東海第二発電所

工事計画認可申請に係る論点整理について (コメント回答)

平成30年5月25日

日本原子力発電株式会社

図2 屋根スラブの軸応力分布(単位長さあたりの軸力)

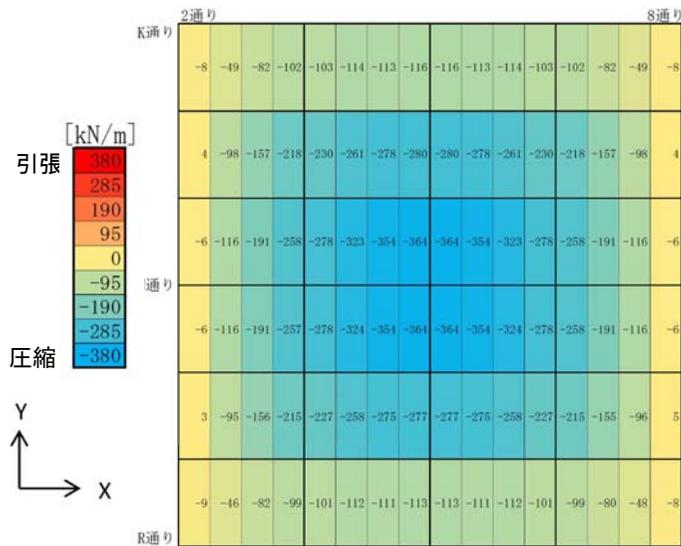
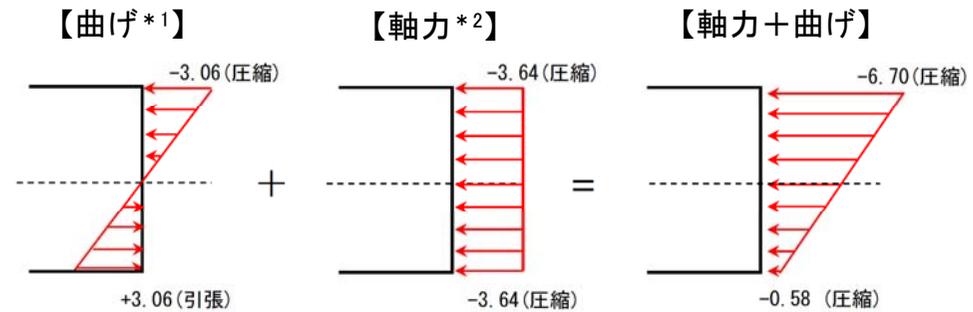
3次元FEMにおける鉄骨材とスラブの拘束条件, 実際のスラブの応力, 歪の分布, 鉄骨材とスラブの接合部の状態を示すこと

(2) 屋根スラブの応力, 歪みの分布

- ・屋根スラブはほぼ全域で圧縮軸力が支配的(図2)であり, 曲げと軸力を考慮した場合においてもほぼ全域で全断面圧縮状態(図3)
- ・屋根スラブはほぼ全域で全断面圧縮状態であるため, 引張力に対するコンクリート内の鉄筋の負担が緩和
- ・軸力と曲げを考慮したコンクリートの最大圧縮応力度(6.70 N/mm²)はコンクリートの長期許容圧縮応力度(7.30 N/mm²)未滿
- ・本解析は線形解析であるため, 歪みは図2で示す軸応力と同様の分布

- * 1: 母屋で支持された単位幅の1方向スラブのうち, 支持スパンが最も長いスラブを取出し, 等分布荷重を受ける両端固定梁として算出した曲げモーメント(5.1 kN・m)から求めたコンクリートの縁応力度 $\pm 3.06 \text{ N/mm}^2$
- * 2: 3次元FEMモデルによる最大圧縮軸力(-364 kN/m)から求めた軸応力度 -3.64 N/mm^2

第572回審査会合(5月17日)時コメント回答 ブローアウトパネル関連(6)

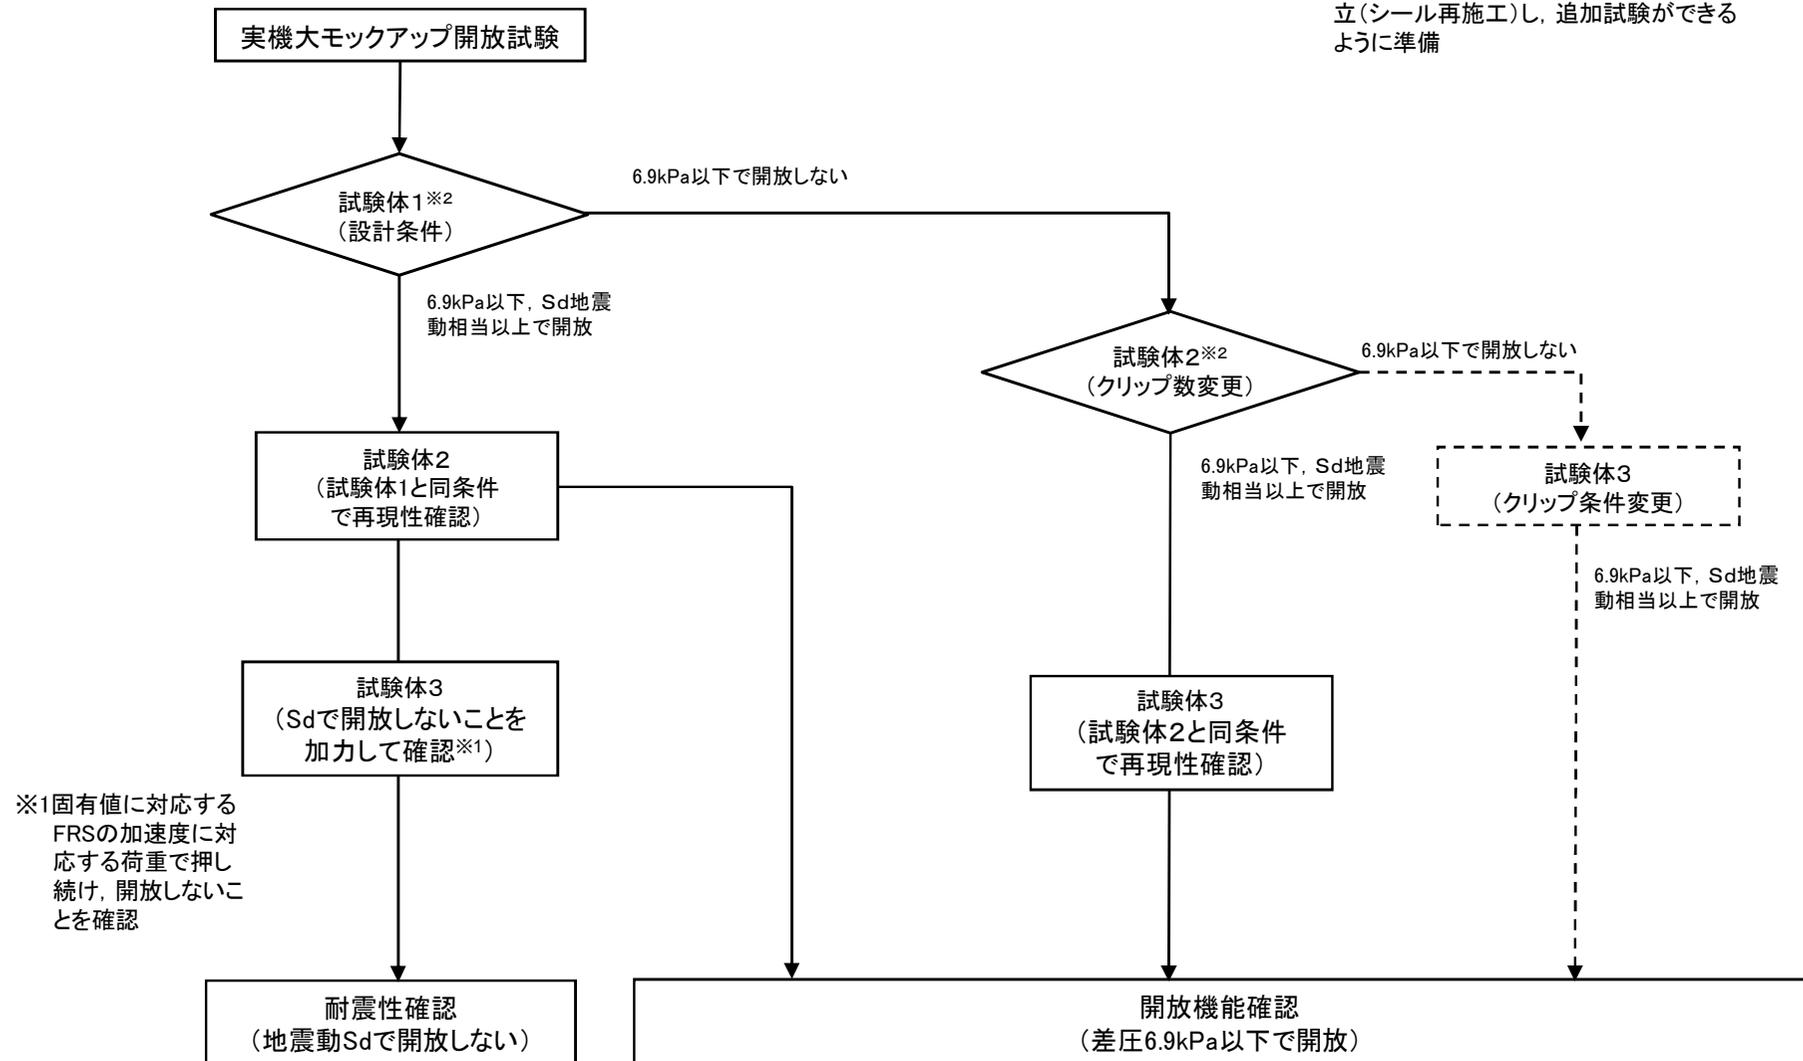
実機大モックアップ試験時の試験条件について説明すること。また、ブローアウトパネルの実機大モックアップ試験時の予備品(予備試験体)の考え方、リスク管理について説明すること。

◆ブローアウトパネル実機モックアップ試験では予備を含めて3台のモックアップを作成する。試験体の試験条件、考え方は以下のとおり。

No	項目	目的	試験条件・考え方		備考
1	試験体1 (机上検討条件 の実機確認)	設計条件を満たすこと の確認 ◆ 6.9kPa以下で開放す ることの確認 ◆ Sdで開放しないこと の確認 ◆ クリップ以外の抵抗 力の把握	◆ クリップ数	◆ 10個/パネル(上下左右のクリップ数:4, 2, 2, 2)	◆ 付加荷重からクリップ 抗力を差し引くこと により、実機大のシール 材及び摩擦抗力把握 可能
			◆ 開放荷重	◆ 6.9kPaの差圧相当の荷重を油圧ジャッキにて 付加し開放することを確認 ◆ 荷重変位曲線から地震動Sd相当の荷重では 開放しないことを確認	
2	試験体2 (クリップ条件 の最適化)	試験体1で設計目標を 満足しなかった場合に、 クリップ数を変更し以下 を確認 ◆ 6.9kPa以下で開放す ることの確認 ◆ Sdで開放しないこと の確認	◆ クリップ数	◆ クリップ(試験体1の結果よりクリップ数を変 更)	◆ 試験体1で設計目標 を満足する場合には、 再現性確認のため試 験体1と同条件で再 試験実施
			◆ 開放荷重	◆ 6.9kPaの差圧相当の荷重を油圧ジャッキにて 付加し開放することを確認 ◆ 荷重変位曲線から地震動Sd相当の荷重では 開放しないことを確認	
3	試験体3 (予備)	予備試験体	◆ 予備不要の場合は、試験体2と同じクリップ数で、Sd相当の荷重を付加し開放しないことを確認 ◆ 試験体1の結果を踏まえて、クリップ数を見直して試験体2で試験する場合:試験体2と同条件 で再現性確認を実施

※2 試験実施後、試験体は速やかに再組立(シール再施工)し、追加試験ができるように準備

図 試験装置図

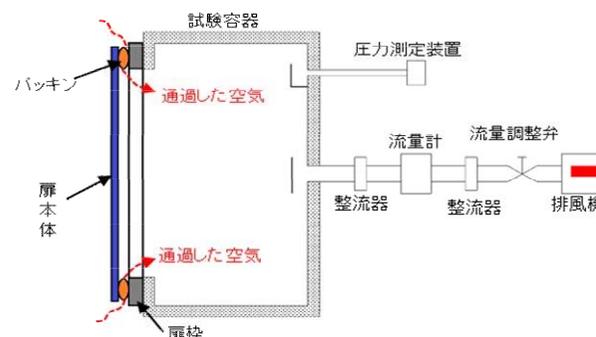
実機大モックアップ試験時の試験条件について

◆ブローアウトパネル閉止装置のモックアップ試験時の条件は以下のとおり。

・ASTM E283-4に準じた試験装置を用いる。

排風機により試験容器内の空気を排出することにより試験体前後に圧力差を生じさせ、試験体のパッキンを通過した空気量を測定する。

・判定基準

非常用ガス処理系の排気量 $3,570 m^3/h$ は、原子炉建屋原子炉棟の負圧が $63 Pa$ 時において原子炉建屋原子炉棟の容積を1日で処理できるよう設計していることから、閉止装置10枚の漏えい量が非常用ガス処理系の排気量を上回らなければ、原子炉建屋原子炉棟の気密性は確保される。

2. コリウムシールドの施工手順 (1/3)

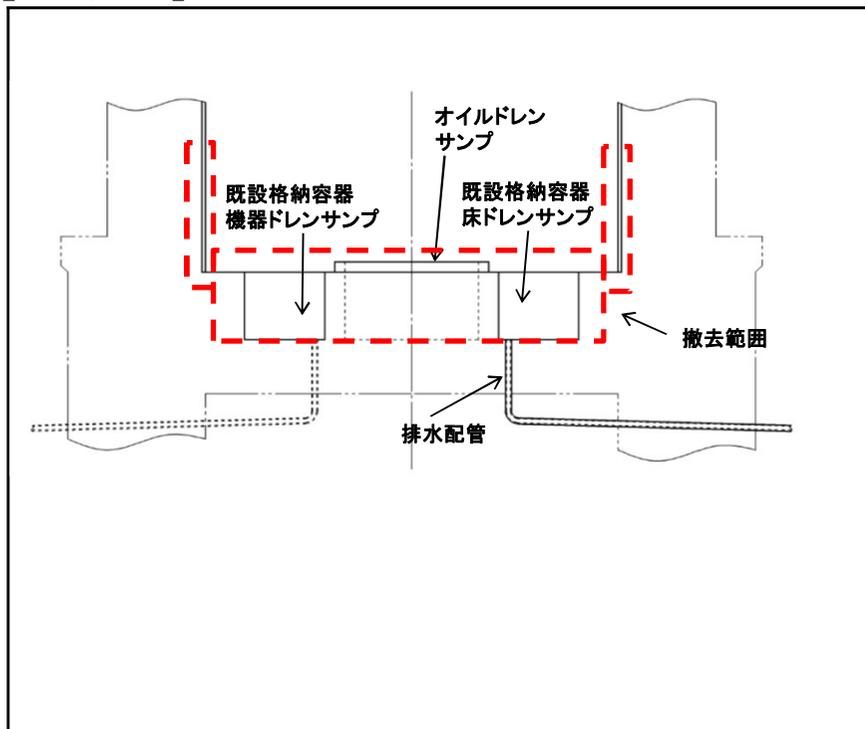
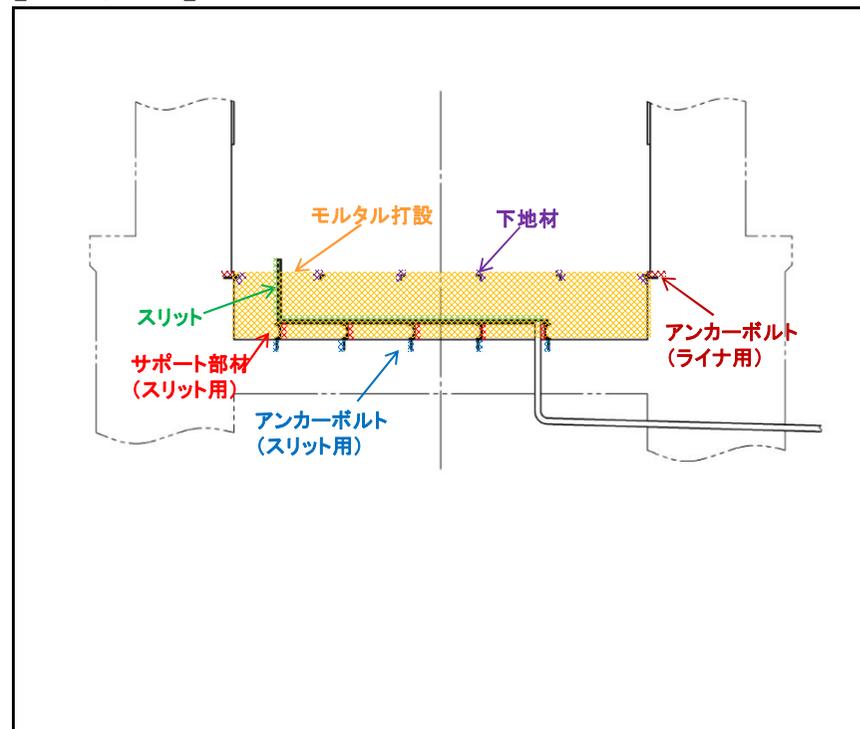
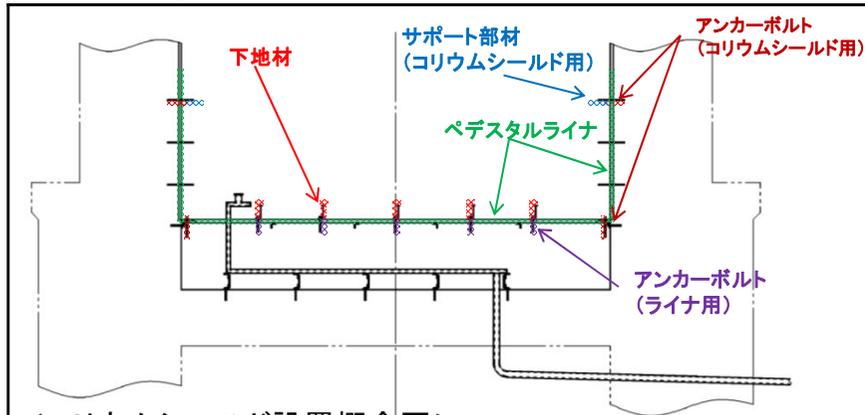
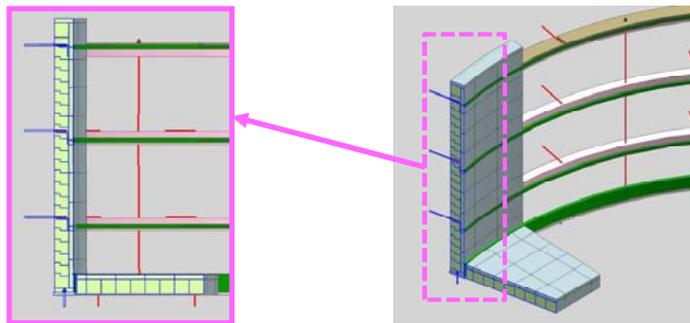
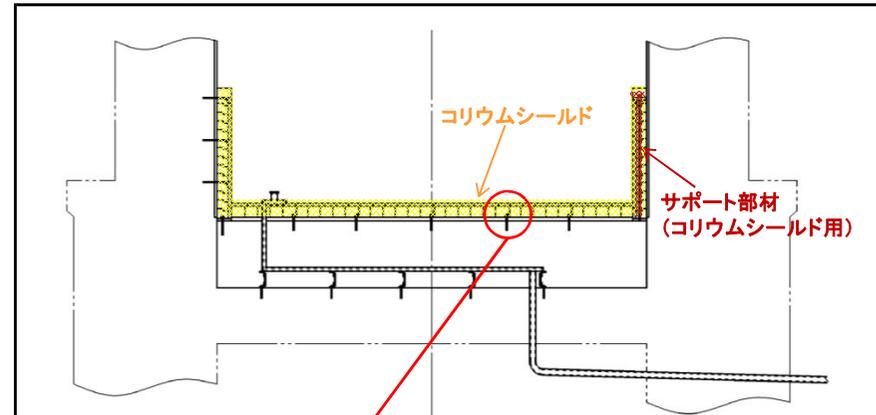
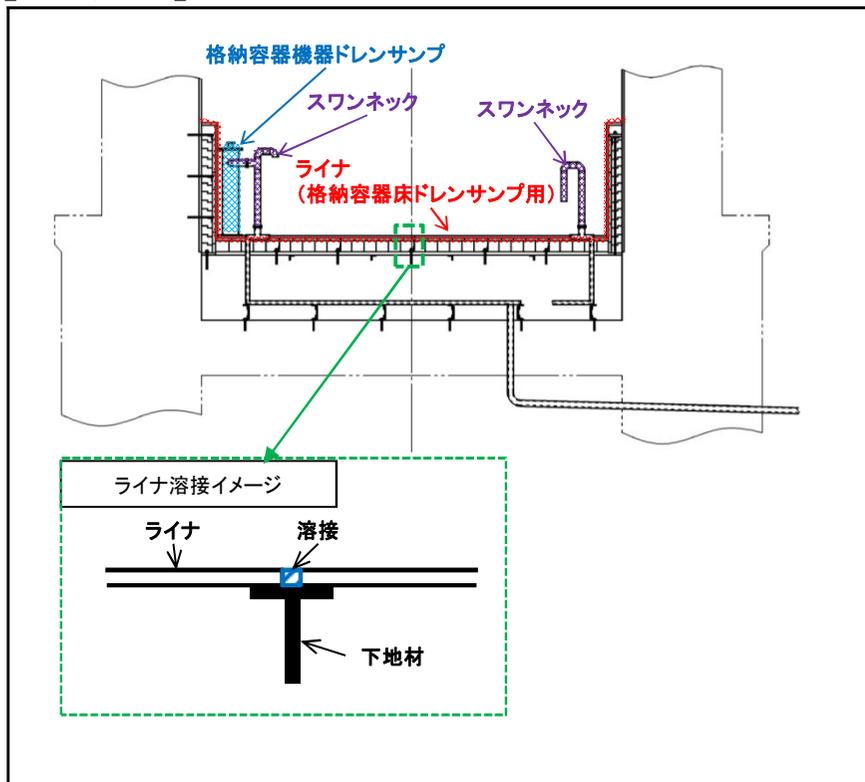
分類	説明項目		コメント内容	今回回答	説明状況	
機械設計	12	SRVのSA耐環境性	① SA時の原子炉格納容器内におけるSRV作動環境	-	完了(4/5)	
			② SRV(自動減圧機能)の耐環境性	-	完了(4/5)	
			③ 非常用逃がし安全弁駆動系の耐環境性	-	完了(4/5)	
			④ 過去のSRV環境試験条件について対象の機器を明確にして資料に反映		4/19(コメント対応中)	
			⑤ 健全性の説明書の中でその他のSA耐環境性について整理・説明		5/下予定	
	13	MCCI/FCI対策に係る設計	① 工認対象範囲			説明済(4/27)
			② モックアップ試験結果			5/下予定
			③ コリウムシールドのドレン水貯蔵機能			説明済(4/27)
			④ コリウムシールドライナーの工認上の記載			説明済(4/27)
			⑤ モックアップ試験における異物混入を想定した試験条件			説明済(4/25)
			⑥ コリウムシールドの施工性	○		説明済(4/27)

概要	ペDESTAL床面を平坦化し、スリット排水構造とするため、既設格納容器ドレンサンプを撤去する。
作業内容	<ul style="list-style-type: none"> ・ペDESTAL内、各ドレンサンプ他の除染 ・仮設設備(作業足場、楊重設備)の設置 ・干渉物の撤去、各ドレンサンプの撤去 ・ペDESTALコンクリート部のはつり
管理項目	・コンクリート部の撤去高さ

概要	機器ドレン及び床ドレン排水用のスリットを設置する。
作業内容	<ul style="list-style-type: none"> ・アンカーボルト(スリット用、ライナ用)設置 ・サポート及び下地材をアンカーボルトに溶接 ・スリットをサポート部材の上に設置 ・モルタル打設
管理項目	<ul style="list-style-type: none"> ・スリット設置位置、勾配(1/100) ・モルタル打設高さ

概要	コリウムシールド外側のペDESTALライナを設置し、コリウムシールド用のアンカーボルト等を設置する。
作業内容	<ul style="list-style-type: none"> ・ライナ用アンカーボルト設置 ・ペDESTALライナ設置(溶接) ・コリウムシールド用サポート部材(水平方向)設置
管理項目	・アンカーボルトの埋め込み長さを管理

概要	コリウムシールド用のサポート部材を設置後、コリウムシールドを設置する。
作業内容	<ul style="list-style-type: none"> ・コリウムシールド用サポート部材(鉛直方向)設置 ・コリウムシールド設置
管理項目	・コリウムシールドの高さ、厚さ、内径を管理

概要	コリウムシールド上にライナ(格納容器床ドレンサンブ)を設置し、格納容器機器ドレンサンブ及びスワンネック等を設置する。
作業内容	<ul style="list-style-type: none"> ・ライナ設置(分割搬入・溶接) ・機器ドレンサンブ及びスワンネック設置
管理項目	<ul style="list-style-type: none"> ・ライナ内径 ・スワンネック設置高さ(水位1mの管理)

【論点－6】 ECCSポンプのSA時でのNPSH評価（1／4）

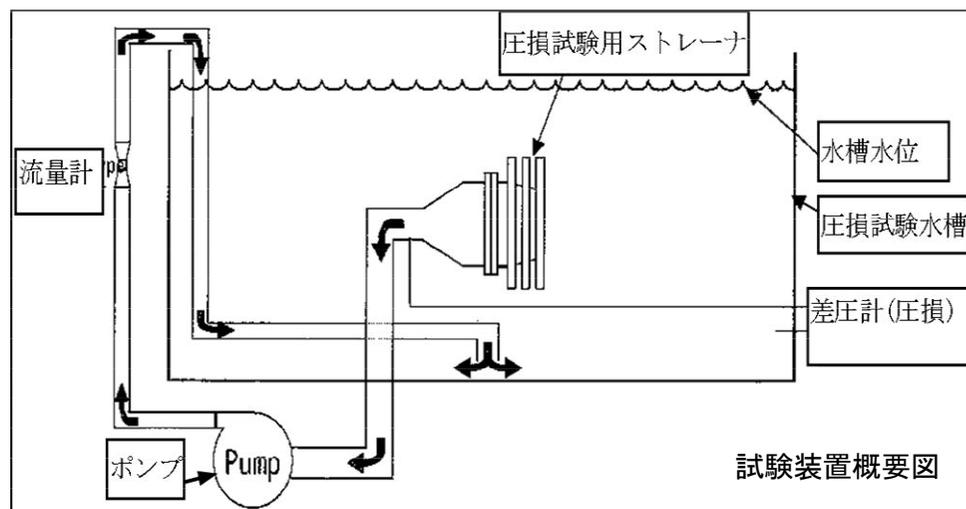
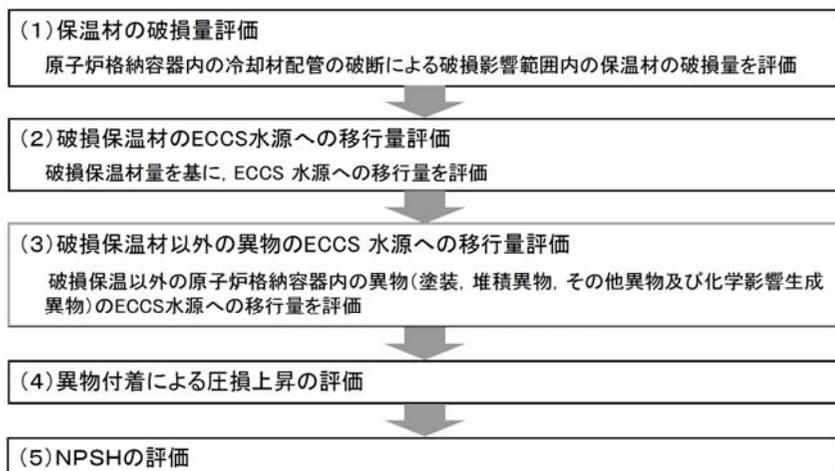
試験の手順や再現性について示すこと。試験に向けた進捗状況について具体的に示すこと。

ECCSポンプのSA時でのNPSH評価のため、内規※との整合性及び保守性を確保した試験を実施。

想定する異物量及び試験手順は内規に準拠しており、先行PWRを参考に保守的に設定。

- ①試験異物 : 内規に基づき、先行PWRを参考に保守的に物量を算出。
- ②異物移行量 : 算出した異物の全量がストレーナに到達するとしている。
- ③試験手順 : 内規 別記2を踏まえ、保守的に試験手順を設定。
